**REGIONE AUTÒNOMA DE SARDIGNA  
REGIONE AUTONOMA DELLA SARDEGNA**PRESIDÈNZIA  
PRESIDENZADirezione generale Agenzia regionale del distretto idrografico della Sardegna  
Servizio difesa del suolo, assetto idrogeologico e gestione del rischio alluvioni

**Oggetto** [ID: 10502] (V.I.A.), ai sensi, relativa al Progetto di un Impianto Eolico “Parco Eolico Bassacutena” della potenza di 61,2 MW e relative opere di connessione alla R.T.N., nel Comune di Tempio Pausania (SS).  
Proponente: Myt Eolo 1 S.r.l. Autorità Competente: Ministero dell'Ambiente e della Sicurezza Energetica (M.A.S.E.). Contributo istruttorio

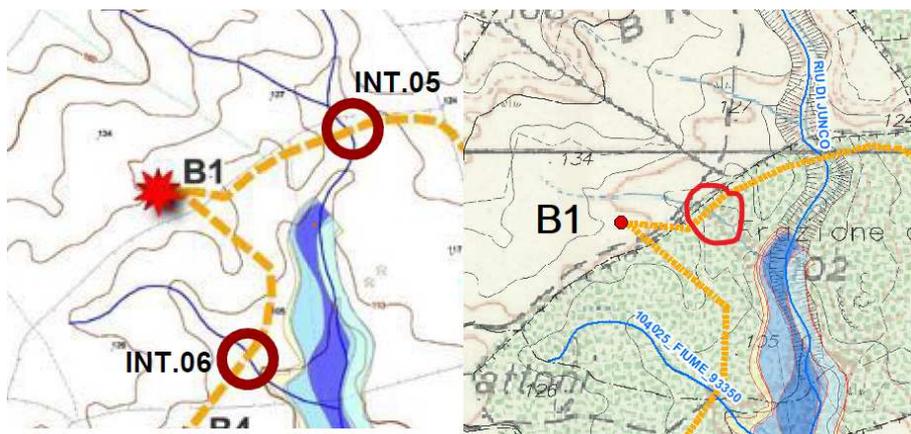
A titolo di esempio si segnala la presenza di un elemento idrico individuato nella sola IGM 25000 in prossimità dell'aerogeneratore B1 sul quale risulta un'interferenza con il tratto di viabilità di collegamento con l'aerogeneratore B2.

Qualora l'elemento idrico in questione risulti significativo, tale interferenza dovrà essere risolta documentando, anche attraverso elaborati grafici, il rispetto delle prescrizioni di cui alle N.A. del PAI e, ove rilevi, delle NTC 2018.

- Interferenza 09 e collegamento fra B8 alla Ss133

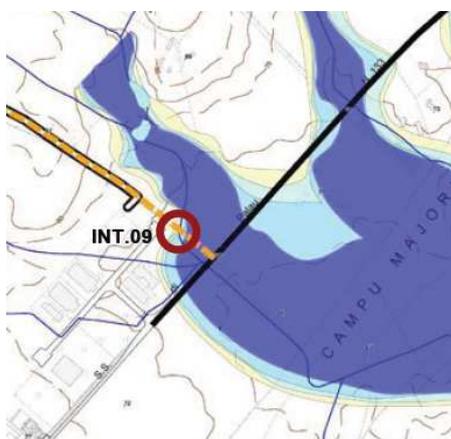
Per tale interferenza si indica che si adotterà una modalità risoluzione di tipologia 1, corrispondente all'attraversamento in subalveo.

Dalla tav 05 c però si evince che tale interferenza è determinata dalla nuova viabilità di servizio che peraltro in tale tratto si sviluppa parallelamente al fiume 89412 e che pertanto necessiterebbe di una nuova opera di attraversamento. Si chiede pertanto di riferire in merito.

Si indica inoltre che la pericolosità idraulica in corrispondenza dell'interferenza è media (Hi2); ciò risulta di fatto impossibile in corrispondenza dell'alveo e, presumibilmente, dovuto a una imprecisione nella rappresentazione cartografica del tratto fluviale rispetto alle aree di pericolosità ad esso riferite.

Risulta pertanto necessario indagare, con un grado di dettaglio a scala di intervento, il reale andamento dell'asta fluviale rispetto alla nuova viabilità prevista e la eventuale necessità di realizzare un nuovo attraversamento o di modificare il tracciato stradale. Si richiede di fornire chiarimenti in merito a tutte le opere previste in tale area, con relativi particolari costruttivi, e di verificare la necessità di predisporre apposito studio di compatibilità idraulica ai sensi dell'art. 24 e con i contenuti dell'Allegato E delle N.A. del PAI.

- collegamento B6 alla SS 133

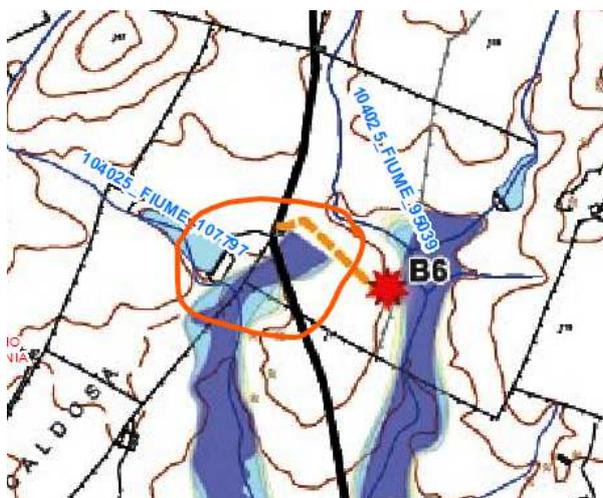
Come si vede in figura il tratto di viabilità di collegamento dall'aerogeneratore B6 alla statale lambisce un'area di pericolosità molto elevata che pare divagare rispetto all'andamento del fiume 107797.

Anche in tale area si chiede di effettuare delle analisi di maggior dettaglio alla scala di intervento per verificare l'eventuale presenza di un'ulteriore interferenza idraulica.
